Onderwerp: Reactie Veiligheidsregio Groningen op het concept Plan-MER en Integrale Effectenanalyse inpassing twee nieuwe kerncentrales

Namens Veiligheidsregio Groningen bied ik u onze reactie aan – op basis van onze wettelijke adviesrol geschreven – op het concept Plan-MER en Integrale Effectenanalyse voor de inpassing van twee nieuwe kerncentrales.

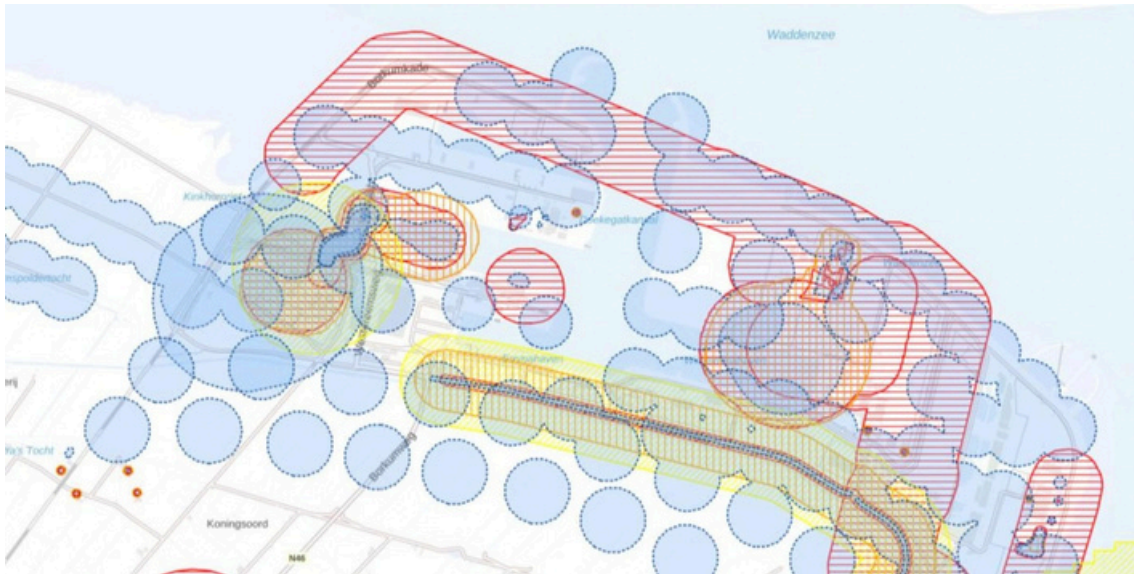
In het deelrapport Veiligheid wordt in par 5.7.4 onderzoek gedaan naar de risico's van installaties (inrichtingen met activiteiten met gevaarlijke stoffen). Figuur 5-10 van het deelrapport bevat geen plaatsgebonden risico 10^{-6} contouren. Deze ommissie is opvallend, zeker gezien de 10^{-6} contour van Vopak ligt over locatiealternatief Eemshaven 1B. Dit is voor de locatiekeuzeafweging van essentieel belang om te betrekken. Daarbij wordt in het onderzoek de verplaatsing van Vopak niet als haalbaar gezien vanwege de juridisch-planologische procedures, dé reden dat locatiealternatief Eemshaven 1A afvalt.

Daarnaast is de figuur ook niet compleet op andere punten. Zo bevat de inventarisatie o.a. geen enkele contouren van windturbines (PR 10^{-6} en het afbreken van een blad, gondel of mastbreuk¹), zijn niet alle risicovolle activiteiten in beeld gebracht (LNG bunkering aan de Handelskade) en mist een aandachtsgebied van een buisleiding.

Onder het kopje windturbines wordt aangegeven dat voor diverse (respectievelijk: 14 – 9 – 8 – 8) windturbines sprake is van “enige interferentie” met de locatie, en voor nog eens (respectievelijk: 5 – 8 – 13 – 13) turbines sprake is van “enige interferentie” met het werkterrein. In het rapport staat daarover: “Er wordt aangenomen dat deze moeten worden verwijderd”. De aanname dat de windturbines worden verwijderd is een forse aanname en dient zowel beleidsmatig, als ook juridische-planologisch en financieel onderzocht en onderbouwd te worden op haalbaarheid. Indien dat niet voldoende onderbouwd kan worden, dient het risico van de windturbines betrokken te worden in de inventarisatie, analyse en locatiekeuze.

Het deelrapport Veiligheid dient voor de locatiekeuze compleet gemaakt te worden met alle relevante risico's die nodig zijn voor het locatie onderzoek en om een goede afweging voor de locatiekeuze te maken. Daarnaast dient de haalbaarheid van de aanname van het verwijderen van alle relevante windturbines aannemelijk gemaakt te worden, of deze risico's dienen meegenomen te worden in het locatieonderzoek.
